**Verifikační stanovisko zpracovatele Vyhodnocení vlivů na udržitelný rozvoj území k úpravě návrhu změny územního plánu  
sídelního útvaru hl. m. Prahy Z 2975/00 po společném jednání**

**7/2022**

Název	Verifikační stanovisko zpracovatele Vyhodnocení vlivů na udržitelný rozvoj území k úpravě návrhu změny územního plánu sídelního útvaru hl. m. Prahy Z 2975/00 po společném jednání
Zadavatel	Institut plánování a rozvoje hlavního města Prahy, příspěvková organizace Vyšehradská 57/2077, 128 00 Praha 2 - Nové Město
Zpracovatel verifikačního stanoviska	E K O L A group, spol. s r.o. Mistrovská 4, 108 00 Praha 10 - Malešice tel: + 420 274 784 927 e-mail: ekola@ekolagroup.cz
Zakázkové číslo	18.0018-04

**Návrh změny ÚP SÚ hl. m. Prahy Z 2975/00 posouzený v rámci Vyhodnocení vlivů na udržitelný rozvoj území (EKOLA group, spol. s r.o., 11/2019)**

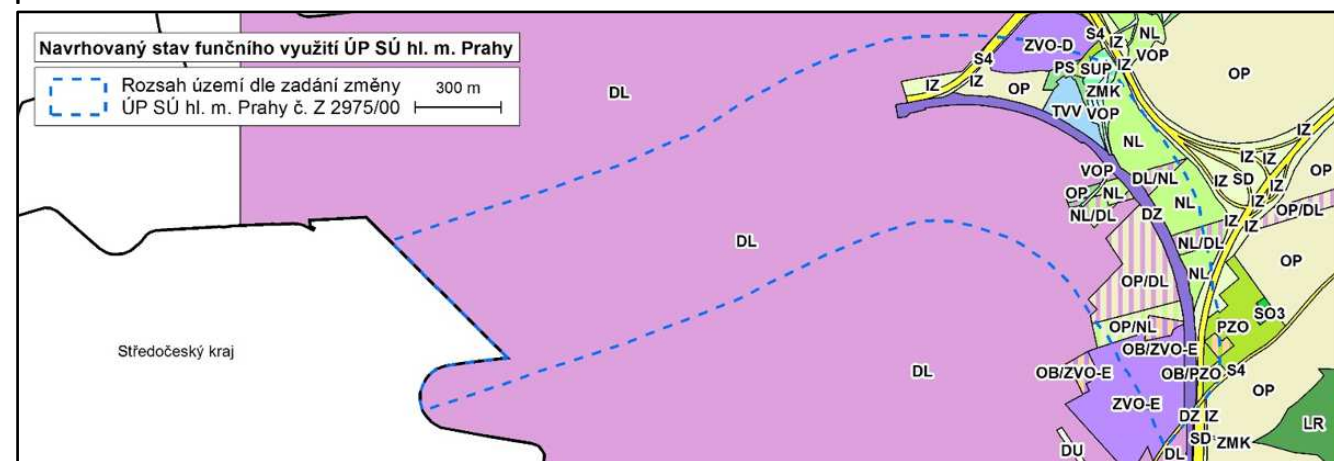
V rámci Vyhodnocení vlivů na udržitelný rozvoj území (EKOLA group, spol. s r.o., 11/2019) bylo dle návrhu změny ÚP SÚ hl. m. Prahy uvažováno se změnou ploch s rozdílným způsobem využití v rozsahu 90 148,2 m<sup>2</sup> z celkového rozsahu území dle zadání změny 2 259 215 m<sup>2</sup>. Se změnou bylo uvažováno s rozšířením zastavitelného území pro dopravní využití, tj. vytvoření podmínek pro realizaci železniční trati na Letiště Václava Havla Praha.

Nově vymezený úsek železniční tratě měl nahrazovat úsek železniční tratě vymezený v platném ÚP SÚ hl. m. Prahy severně a východně od areálu ČOV letiště, který se měl se změnou rušit. Nový tunelový úsek železniční tratě pod areálem Letiště Václava Havla Praha byl navržen směrem na západ od nově vymezené železniční zastávky na letišti a umožňoval propojit železniční trať na Letiště Václava Havla Praha (vedenou od žst. Praha-Ruzyně jako odbočku z železniční tratě Praha-Kladno) s železniční tratí Praha-Kladno v prostoru Hostivice/Jeneč. Změna navrhovala nové trasy přeložek VTL plynovodů v území – přeložku VTL plynovodů vyvolanou stavbou Pražského okruhu a přeložku VTL připojení Letiště Václava Havla.

Předmětná změna ÚP SÚ hl. m. Prahy se měla týkat změny výkresů ÚP č. 4 – Plán využití ploch, č. 5 – Doprava, č. 10 – Energetika, č. 20 – Vyhodnocení záborů ZPF a PUPFL, č. 25 – Veřejně prospěšné stavby, č. 31 Podrobné členění ploch zeleně a č. 37 – Vymezení zastavitelného území.

Obrázek 6 Návrh změny po společném jednání, výkres č. 4 - Plán využití ploch – výrok

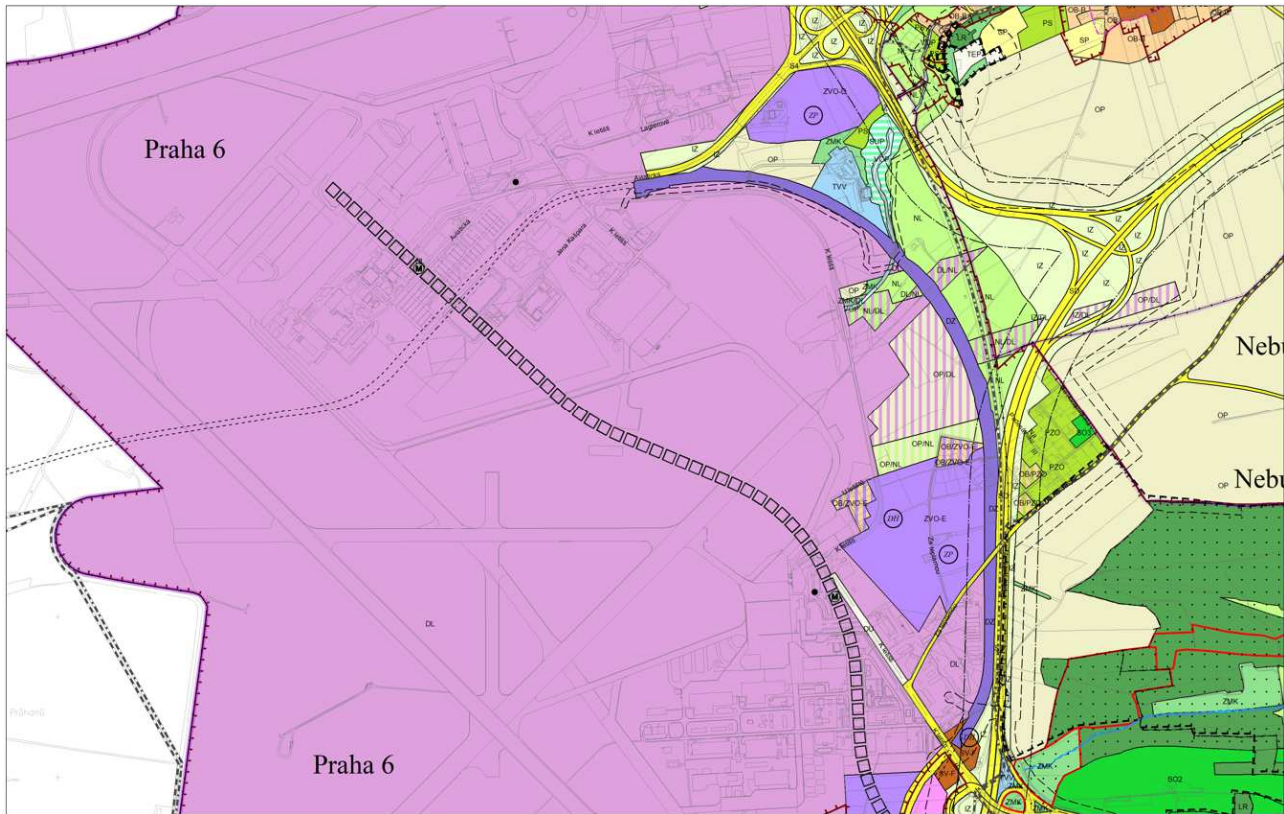
Většina původního návrhu změny Z 2975/00 ÚP SÚ hl. m. Prahy byla v překryvu s nyní již ZHMP schválenou a účinnou změnou Z 3185/13. Proto byl návrh změny Z 2975/00 o překryvné části zredukován. Zároveň byl ve všech výkresech aktualizován podklad o data změn Z 3185/13 a Z 3216/14.

Změnou se vymezuje pouze část železniční tratě na Letiště Václava Havla Praha (letiště Praha/Ruzyně). Důvodem je změnou Z 3185/13 nově vymezený rozsah úseku železniční tratě na letišti. Navrhuje se korekce trasy tunelového úseku železniční tratě, která je v platném ÚP SÚ hl. m. Prahy v areálu Letiště Václava Havla Praha již vymezena. Nový tunelový úsek železniční tratě pod areálem Letiště Václava Havla Praha je navržen směrem na západ od nově vymezené železniční zastávky na letišti a umožní propojit železniční trať na Letiště Václava Havla Praha (vedenou od žst. Praha-Ruzyně jako odbočku z železniční tratě Praha-Kladno) s železniční tratí Praha-Kladno v prostoru Hostivice / Jeneč.
